Notes de produit des serveurs Sun SPARC® Enterprise M8000/M9000

pour XCP version 1060

Référence 820-3976-10
Novembre 2007, Révision A

FIGURE 1 Vue du bas du serveur SPARC Enterprise M8000 et de l'armoire électrique

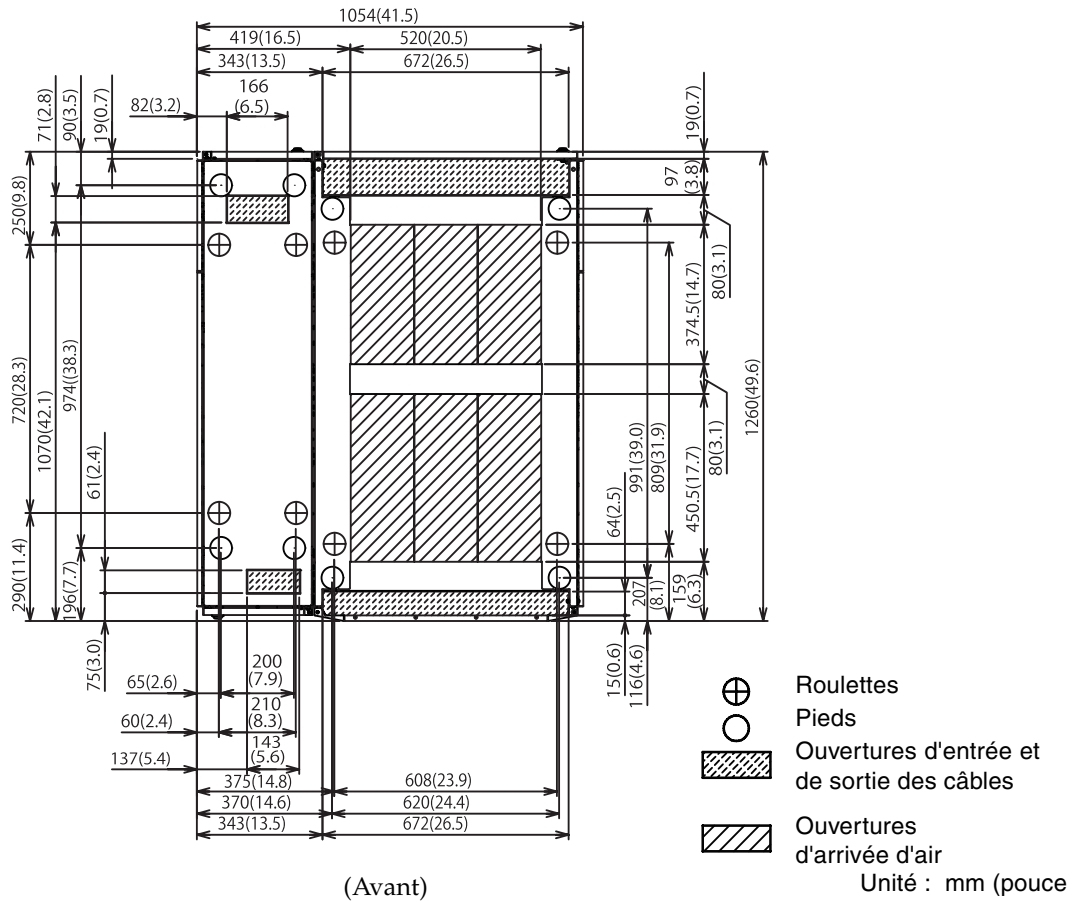
Les figures suivantes sont des corrections apportées à la description de la section 1.2.2.2, "Vue du bas des composants".

La [FIGURE 1](#) représente la vue du bas du serveur SPARC Enterprise M8000 et de l'armoire électrique.

FIGURE 2 Vue du bas du serveur Sun serveur SPARC Enterprise M9000 (armoire de base) et de l'armoire électrique

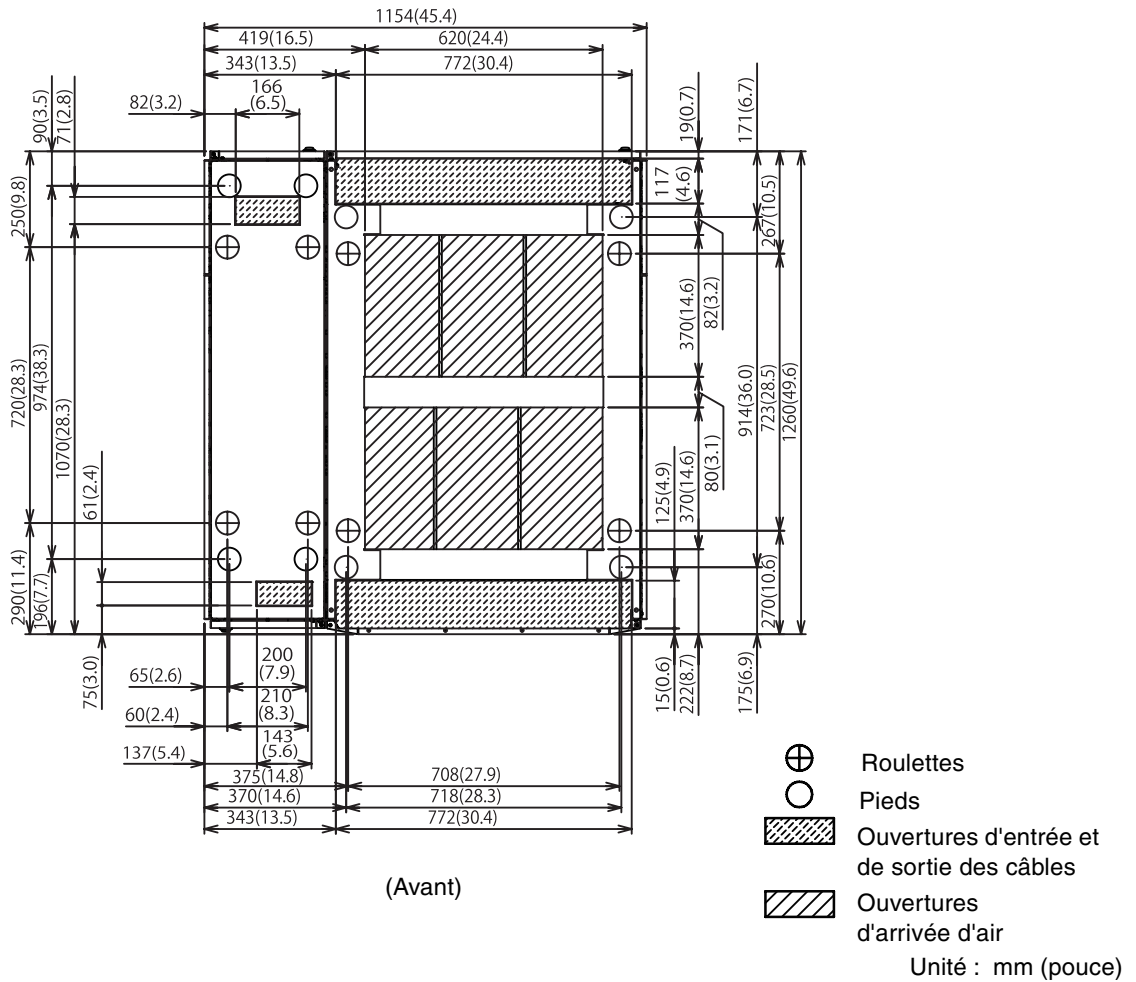
La [FIGURE 2](#) représente la vue du bas du serveur SPARC Enterprise M9000 (armoire de base) et de l'armoire électrique.
